Markt Bad Hindelang Vorhabenbezogener Bebauungsplan "Familux Hotel Oberjoch" sowie Änderung des Flächennutzungsplanes im südlichen Teilbereich

Abwägungs- und Beschlussvorlage zur frühzeitigen Beteiligung gem. § 4 Abs. 1 BauGB Sieber Consult GmbH, Lindau (B)/Weingarten
18.11.2025

Abbildung 1: HiOS -Karte Oberjoch

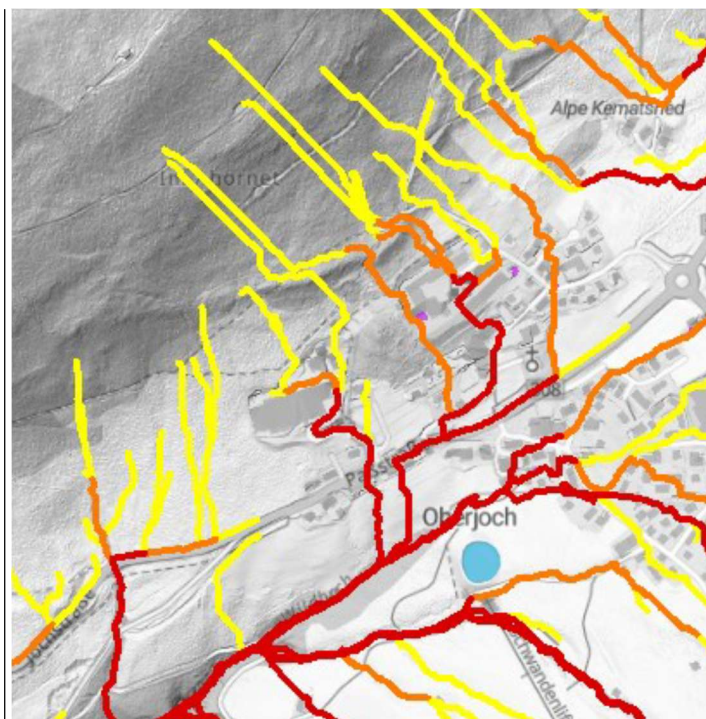
Auch abseits von Gewässern sind Gebäude durch Wasser, Starkregen, Sturzfluten und hohe Grundwasserstände gefährdet. Überflutungen von Straßen oder Sturzfluten können bei lokalen Unwettern überall auftreten. Bei urbanen Sturzfluten sind keine nennenswerten Vorwarnzeiten möglich.

Der vorgesehene Geltungsbereich liegt im bzw. direkt unterhalb eines ausgeprägten steilen Hangbereichs. Daher muss bei der Vorhabens- und Erschließungsplanung insbesondere auf die Gefahr von wild abfließendem Wasser bei lokalem Starkniederschlag und auf zeitweise erhöhte Grundwasserstände geachtet werden.

Nach Daten des "UmweltAtlas Bayern" befinden sich im Plangebiet Fließwege von wildabfließendem Wasser. Die potenziellen Fließwege bei Starkregen verlaufen auf der Bestandsstraße "Am Prinzenwald". In der Gefährdungsermittlung Hang- und Fließgewässer in den oben genannten Gutachten wird nach Simulation des fluvialen Hochwasserereignisses folgendes Ergebnis für den Ist-Zustand ermittelt: Das hydrologische Einzugsgebiet des Seitenarms des Gundbaches ist deutlich kleiner als die im Modell hinterlegte Einzugsgebietsgrenze. Die Hangflächen oberhalb des Untersuchungsgebiets weisen zwar ein ausgeprägtes Gefälle auf, jedoch ist keine klare Konzentration der Fließwege erkennbar. Stattdessen erfolgt der Abfluss über große Teile des Hanges breitflächig und diffus, bevor sich eine erkennbare Gerinneausprägung im Siedlungsbereich bildet.

Wir empfehlen, das Risiko urbaner Sturzfluten und deren Auswirkungen unter der Berücksichtigung von Geländeneigung und Gebäudeanordnungen bei der Aufstellung des Bebauungsplans zu prüfen und ggf. Maßnahmen in die Planung mit aufzunehmen. Im Einzelfall ist auch die Geländeneigung und Gebäudeanordnung bei der Risikoanalyse zu beachten.	
Planer und Bauherren sollten unabhängig von der Gewässernähe oder bisherigen Grundwasserständen bereits in der Bauleitplanung darauf hingewiesen werden, Keller wasserdicht und auftriebssicher zu gestalten. Alle Leitungs- und Rohrdurchführungen müssen dicht sein. Kellerabgänge, Kellerfenster, Lichtschächte sowie Haus- und Terrasseneingänge müssen geeignet geplant und ausgeführt werden. Tiefgaragenabfahrten sollten so gestaltet sein, dass die Tiefgarage und der Keller nicht durch Starkregen oder hohe Grundwasserstände geflutet werden. Das Erdgeschoss sowie Lichtschächte, Öffnungen und Treppenabgänge sollten deutlich über dem vorhandenen Gelände bzw. Straßenniveau liegen und alles darunter wasserdicht sein.	Abwägung/Beschluss: Der Hinweis, dass Planer und Bauherren bereits in der Bauleitplanung darauf achten sollten, Keller wasserdicht und auftriebssicher zu gestalten, alle Durchführungen dicht auszuführen sowie Kellerabgänge, Fenster, Lichtschächte und Eingänge entsprechend zu planen, und dass Tiefgaragen, Erdgeschosse und darunterliegende Bereiche so gestaltet sein müssen, dass sie bei Starkregen oder hohem Grundwasserstand nicht überflutet werden, wird zur Kenntnis genommen. Die Aufgeführten Empfehlung werden in Form einer planungsrechtlichen Festsetzung unter dem Punkt 2.25 "Grundwasserdichte Untergeschosse und Überflutungsschutz" in den Bebauungsplan aufgenommen.

Abbildung 2: Bayernatlas Geogefahren

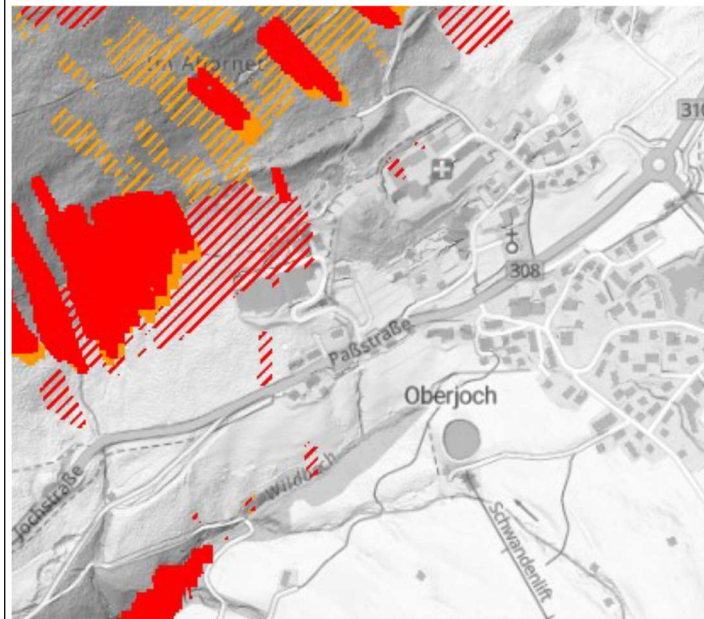
Die Gefahrenhinweiskarten des im Internet zugänglichen Umweltatlas markieren für diesen Bereich bzw. für den anliegenden Hang geologische Risiken in Form einer Anfälligkeit für flachgründige Hanganbrüche und Stein-schlag oberhalb. Der Frage, ob dies für das vorliegende Vorhaben relevant sein könnte, ist weiter nach zu gehen. Hierzu wird empfohlen das LfU einzubinden.
